Dato: 4-11-2019
Sags. nr.: 09.02.16-K08-1-14
Sagsbeh.: Henriette Kolby
Lokaltilf.: +4599455505
Ny Rådhusplads 1
9700 Brønderslev
Telefon 9945 4545
Fax 9945 4500
raadhus@99454545.dk
sikkerpost@99454545.dk
www.bronderslev.dk

Afrapportering af miljøtilsyn på mellemdepotet på Øster Kærvej 50, Brønderslev

Brønderslev Kommune foretog den 9. oktober 2019 et miljøtilsyn på Vej og Parks mellemdepot og støjvold på Øster Kærvej 50, Brønderslev.

Bilag 1: Hvor stammer jorden fra i støjvold mv (oplysninger fremsendt af Peder T. Gregersen den 10. juli 2017.

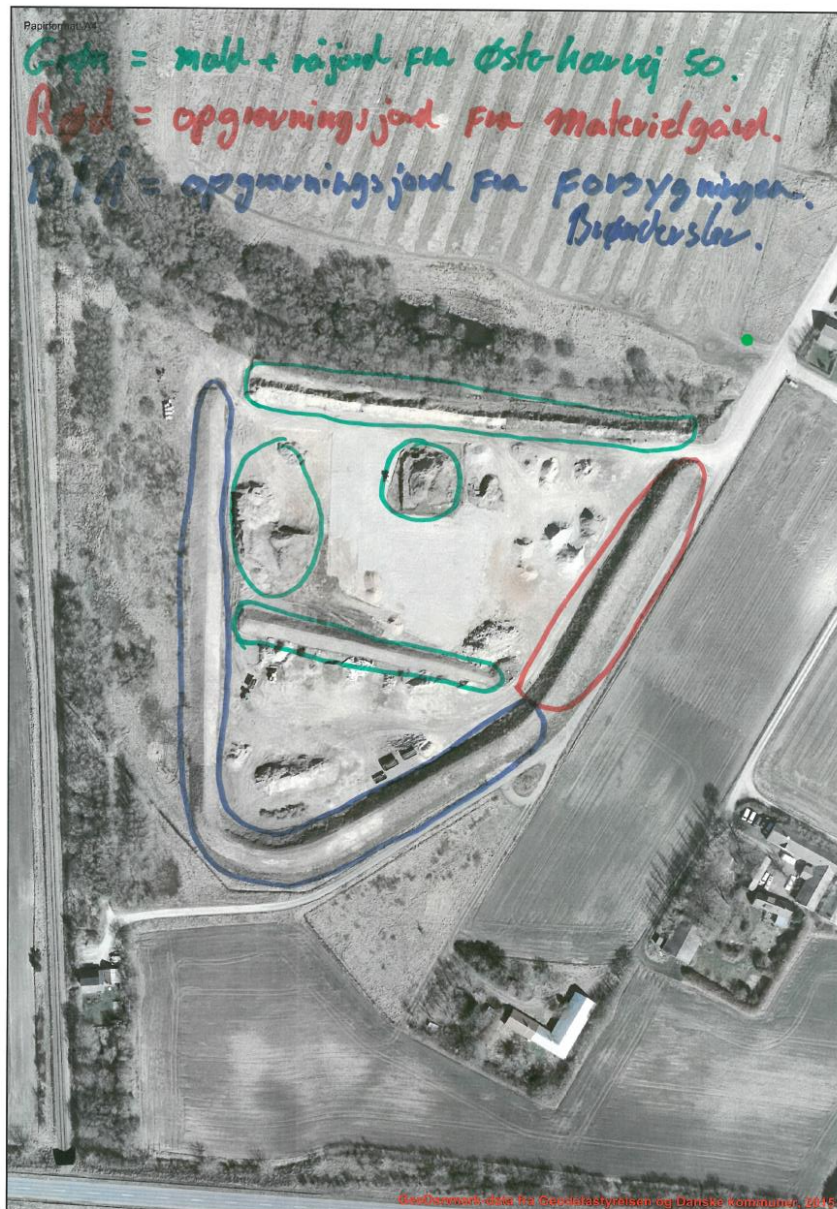
I bilag 1 er indsat luftfoto over mellemdepotet hvor det fremgår hvor hhv. jorden i støjvolden og 2 af milerne stammer fra. Kortet er fremsendt den 10. juli 2017.
